工程指示 / 要求簡箋(E.I.)

工程指示編號：EI / 0087 / 19

工程名稱：觀塘裕民坊

工程項目：幕牆 - 鋁料 (企, 橫料)

TRAV
B-2

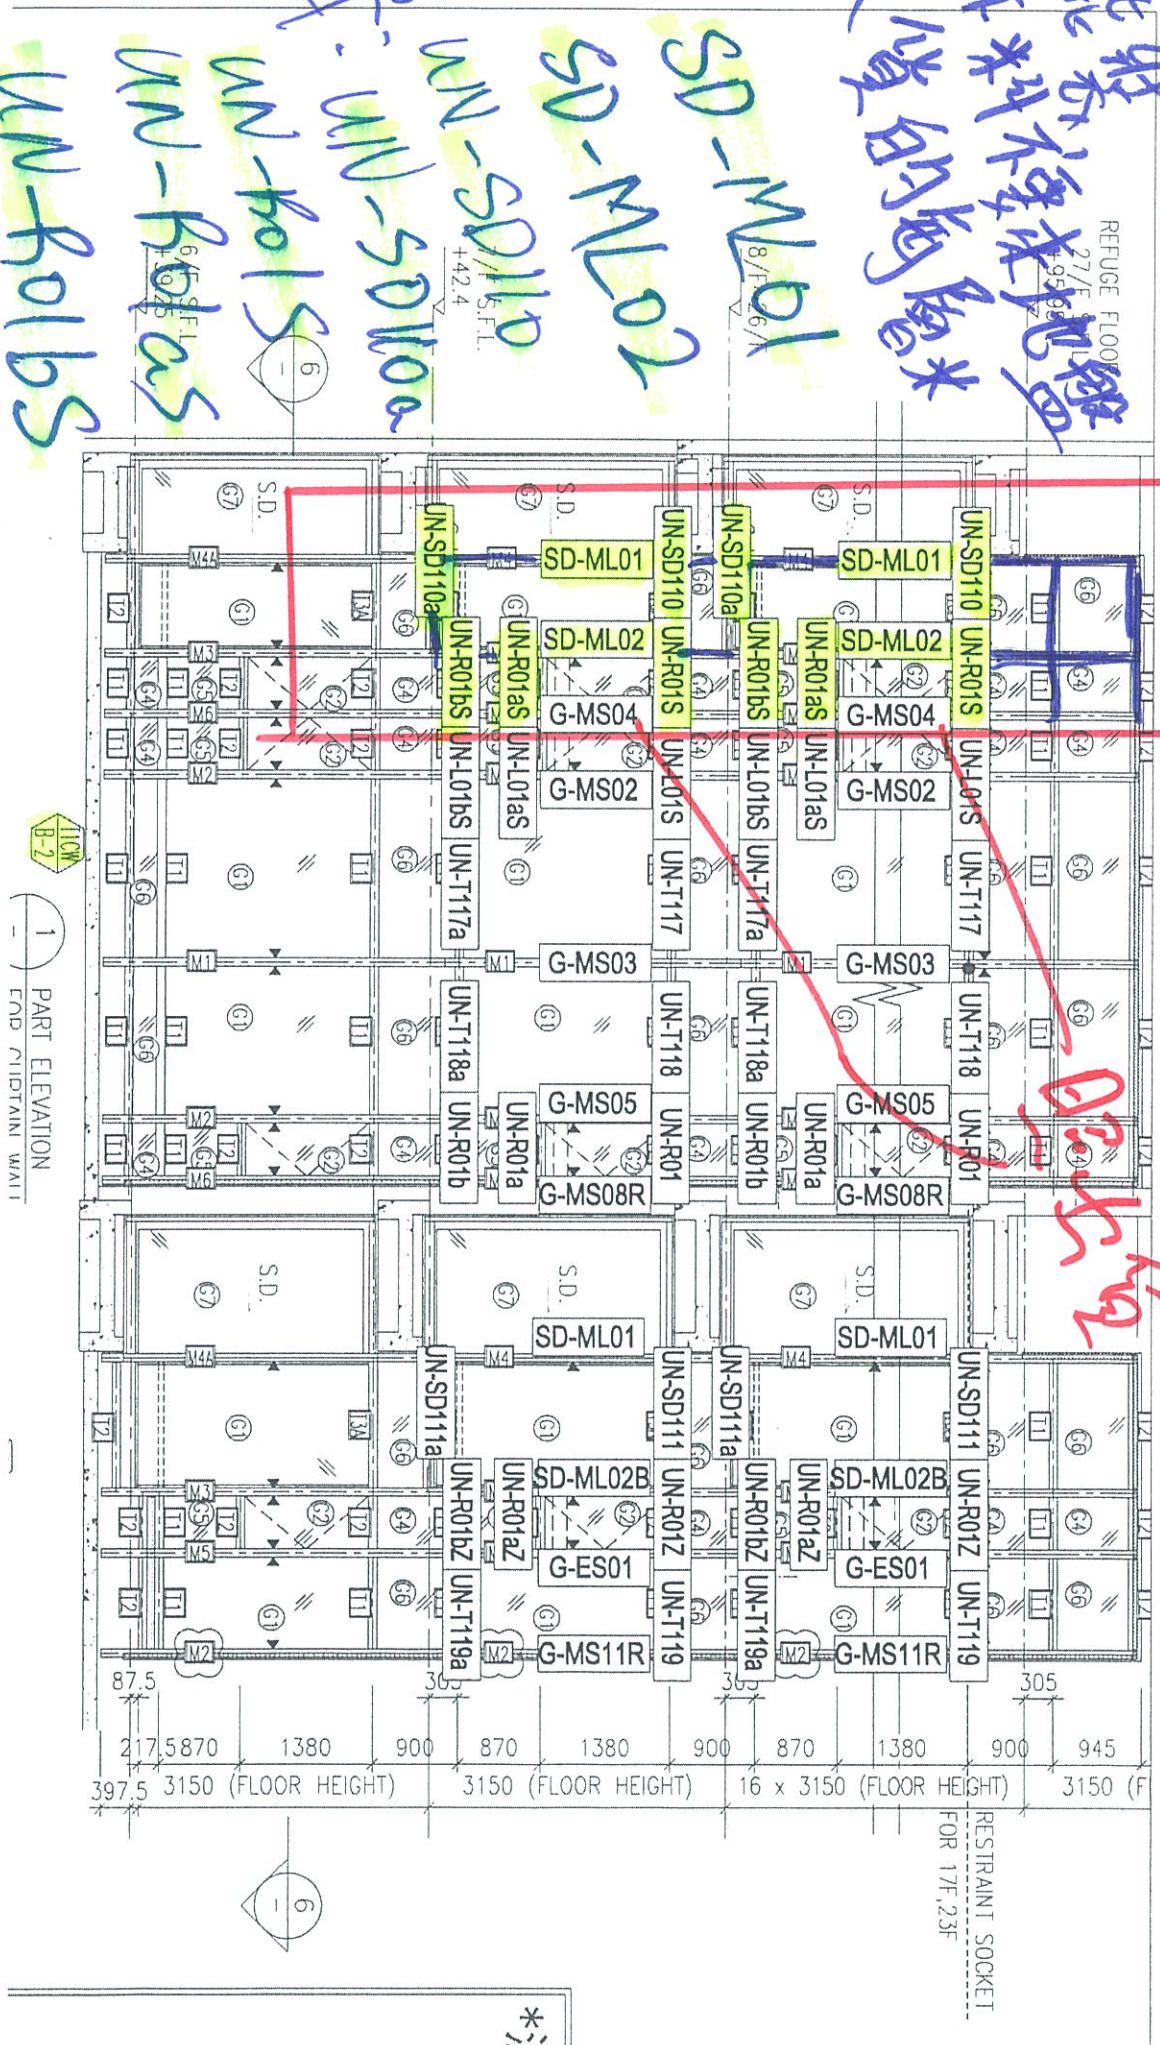
不能裝
此機位
木質的機位

材料
SD-ML01
SD-ML02

材料
UN-SD110
UN-SD110a
UN-SD110b

UN-R015
UN-R015a
UN-R015b

由於地盤現場各座樓都有開土機, 而又阻礙了某部分幕牆企橫料安裝, 所以不要送來地盤
 - 請看附件中各座派位圖所列明的幕牆編號及鋁料編號, 不要送來地盤

1 PART ELEVATION
END MIDTAIN WALL

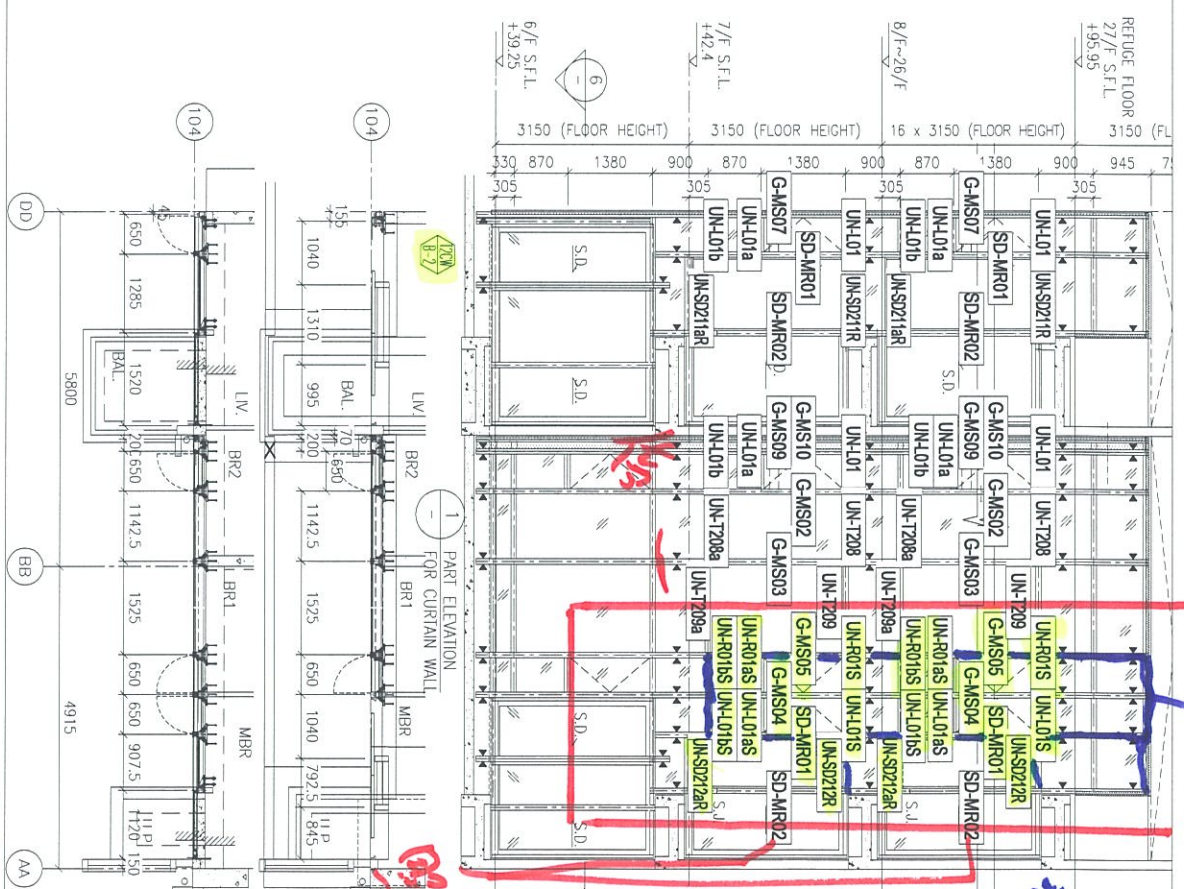
此位置有開士機，
未能安裝，故擊不要來
地盤

缺貨的每層

在: G-MS05

SD-MR01

橫: UN-R01S

UN-R01BS

UN-L01S

UN-L01aS

圖號: 837-CW-2206

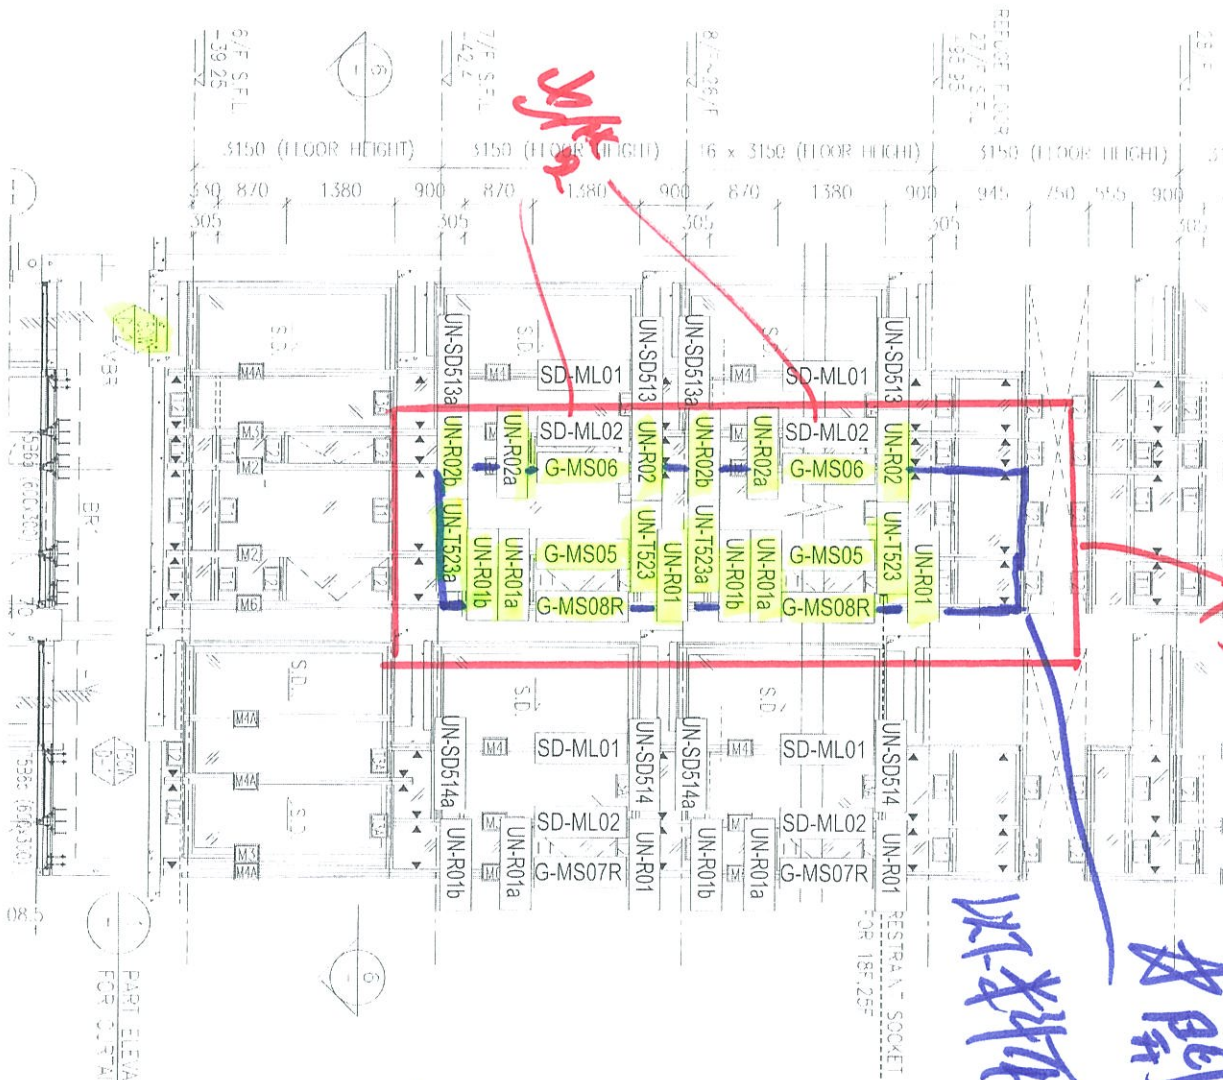
房間木地板位置，不能拆

以木架架地盤

米大貨的每層

料 G-MS06

料 G-MS05

G-MS08R

料 UN-T523
